**Правила № 41 (шум, производимый мотоциклами): разработка**

### **Предложение по поправкам к поправкам серии 04 к Правилам № 41**

#### **Представлено экспертом от Международной ассоциации заводов – изготовителей мотоциклов\***

Рис.1  
**Частота вращения двигателя (рассчитанная по сравнению с измеренной) –  
 Класс III МТ ДППШ**

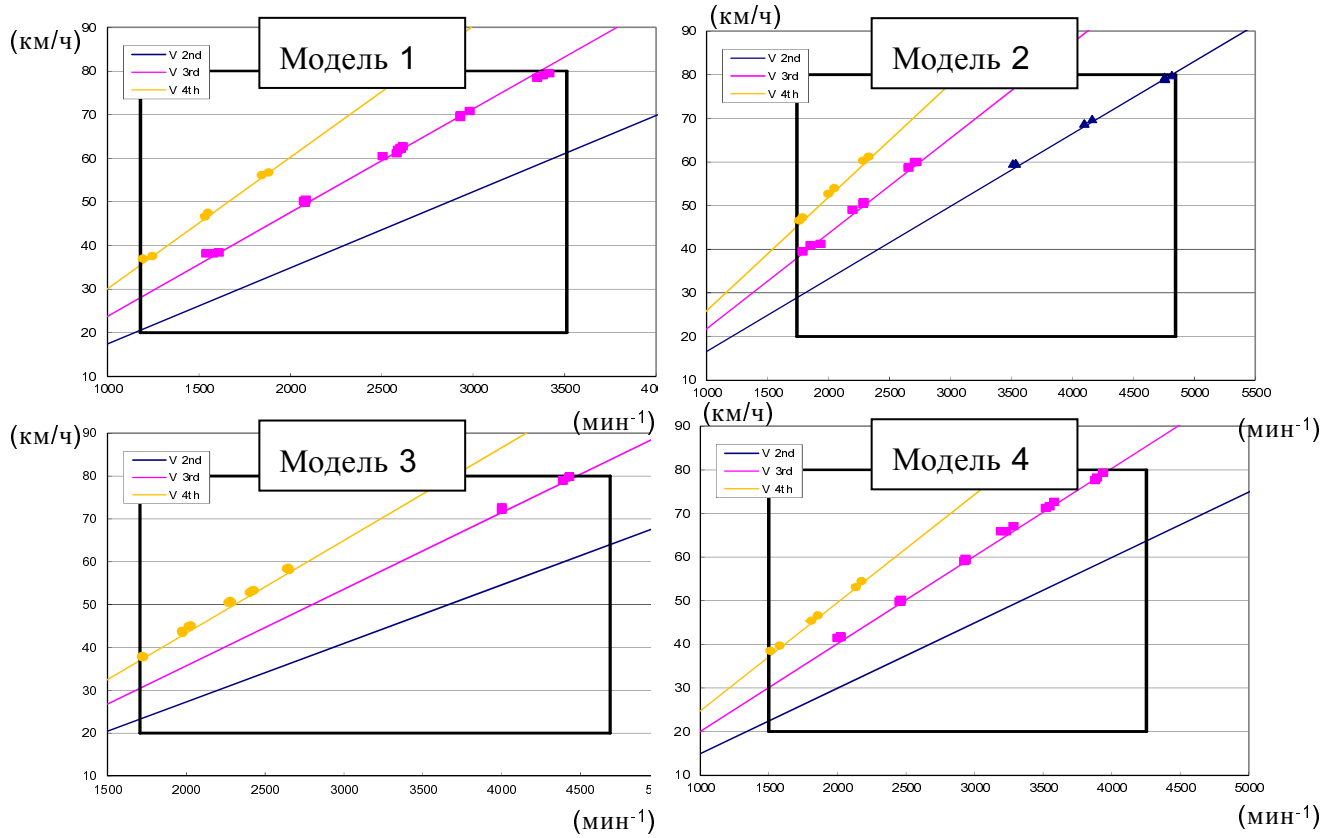
В рамках поправок серии 04 к Правилам ООН № 41 в их нынешнем виде частота вращения двигателя подлежит измерению в ходе всех испытаний, предусмотренных в приложении 3 и приложении 7 (Дополнительные положения, касающиеся производимого шума – ДППШ). Вместе с тем, как было установлено МАЗМ по итогам проведенной ею проверки, различия между значениями измеренной и рассчитанной частоты вращения двигателя в случае транспортных средств с МТ являются весьма незначительными (приложение, рис. 1). МАЗМ также пришла к выводу, что такое расхождение никак не влияет на результат испытания (приложение, рис. 2). Исходя из этого МАЗМ предлагает дополнительно ввести в Правила № 41 ООН рассчитанную частоту вращения двигателя для транспортных средств с МТ и БТ/АТ с механизмом блокировки передач.

Рис. 2  
**Частота вращения двигателя (рассчитанная по сравнению с измеренной) –  
 Класс III МТ ДППШ**

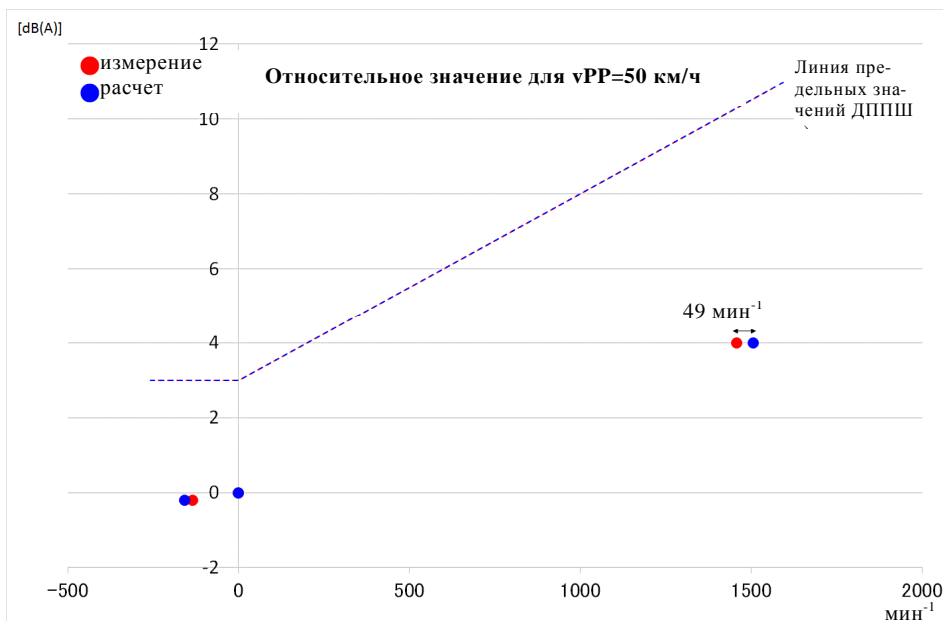
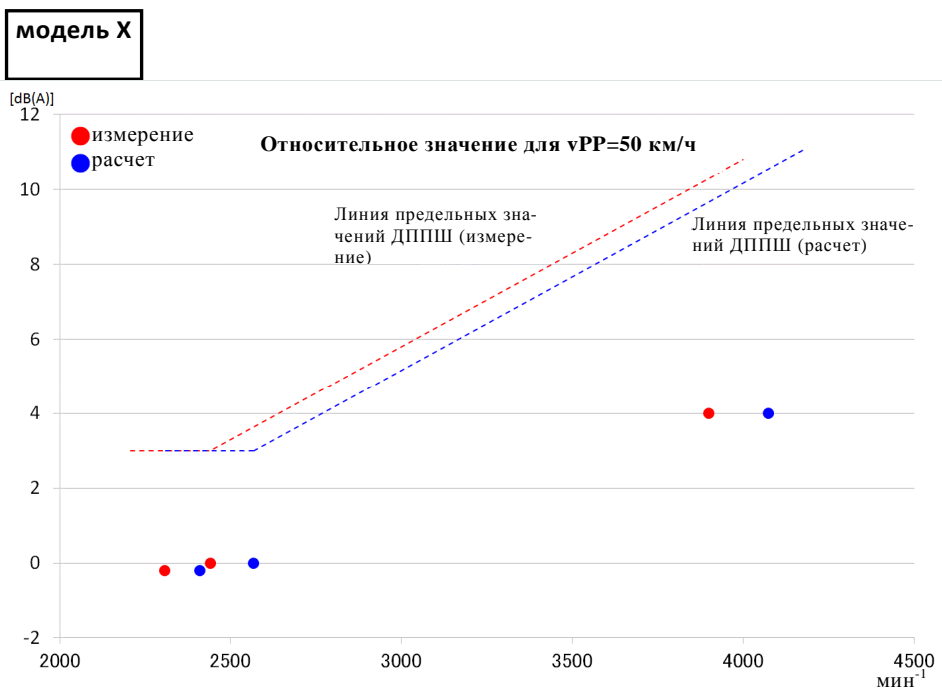
Расхождение является незначительным при условии, что точки данных измеренной частоты вращения и рассчитанной частоты вращения практически совпадают.
